# DOSSIER D'AUTORISATION ENVIRONNEMENTALE

Carrière de gypse de Vaujours - Guisy  
sur les communes de Vaujours et de Coubron en Seine-Saint-Denis (93)

**ANNEXES DU TOME 2 - TIERCES EXPERTISES ET AVIS DE L'IRSN**

## Rapport de Tierce-Expertise Vaujours-Guisy - Partie géotechnique

Figure 1 : Géométrie des talus retenue – Extrait du document [1]

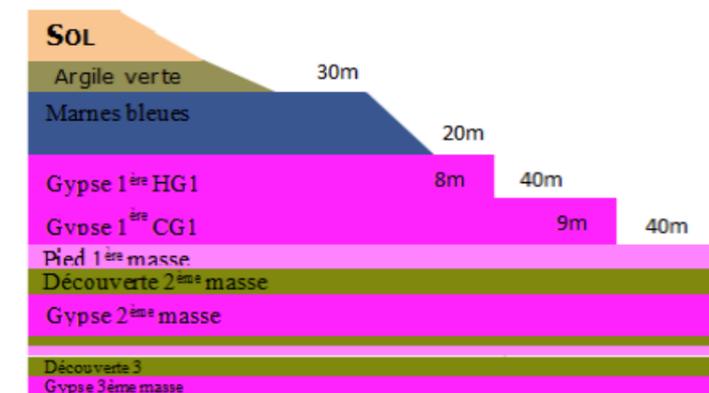
Au final, les géométries de talus retenues pour optimiser le volume de découverte à extraire sont celles synthétisées p33 du document [1] (Figure 1) et les caractéristiques mécaniques celles du tableau de la p32 du même document (hormis un angle de frottement effectif des Marnes de Pantin de 30°).

<sup>1</sup> Qui comporte une erreur pour l'angle de frottement des Marnes de Pantin (38° au lieu de 30°) dans le tableau des caractéristiques mécaniques en page 32.

Figure 2 : Calcul de stabilité d'un profil type de talus retenu dans le dossier – Extrait du document [11]

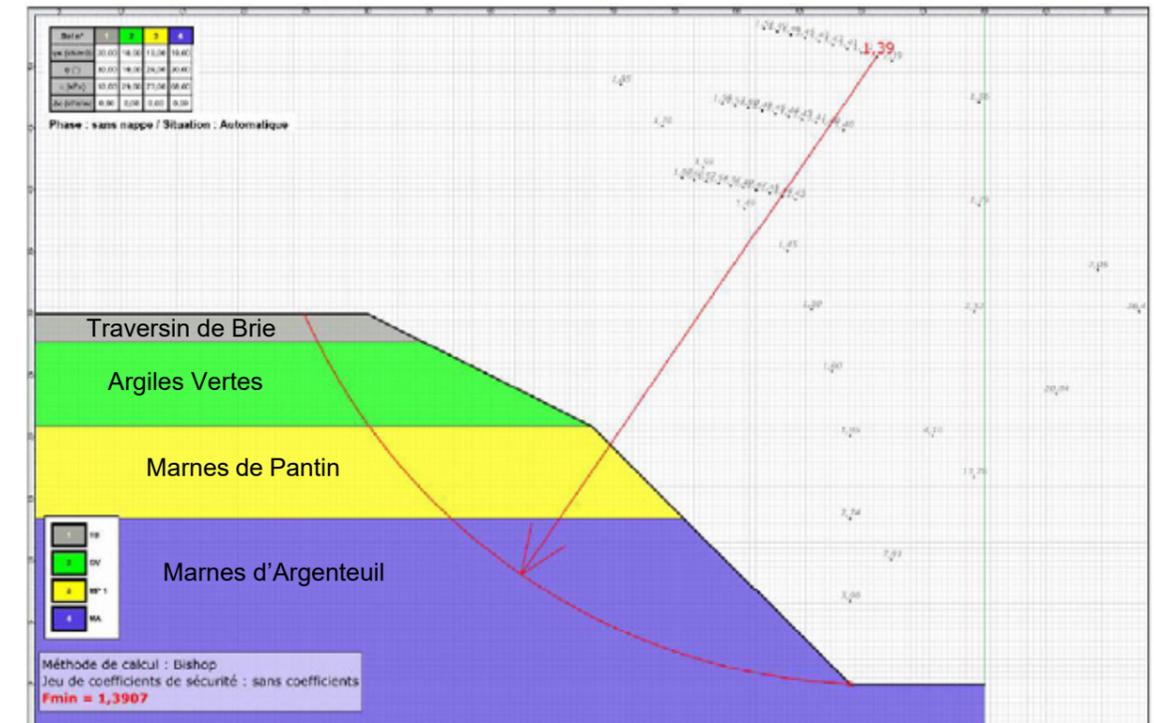
BG fournit dans son document [11] un calcul de stabilité au grand glissement qui tient à la fois compte de la géométrie type des talus retenus dans le dossier (Pente de 2/1 en partie supérieure et de 1/1 dans les Marnes de Pantin et d'Argenteuil) et des nouvelles caractéristiques de résistance au cisaillement issues des reconnaissances et essais de 2020 (cf Figure 2).

Ce calcul n'intègre pas de risberme dans les Marnes, ce qui lui confère un caractère sécuritaire supplémentaire par rapport à la configuration illustrée sur la Figure 1.

Au final, le coefficient de sécurité minimal au grand glissement, correspondant à la configuration de la Figure 2, est de 1,39 ; révélant un profil stable durant les phases d'exploitation.

Aussi, compte tenu des différents éléments figurant dans le dossier et les documents [9] à [11], nous pouvons maintenant conclure que **les fronts d'excavation correspondant à la géométrie des Figure 1 et Figure 2 et, respectant les préconisations émises par le LREP dans le document [4], répondent aux critères réglementaires de stabilité.**
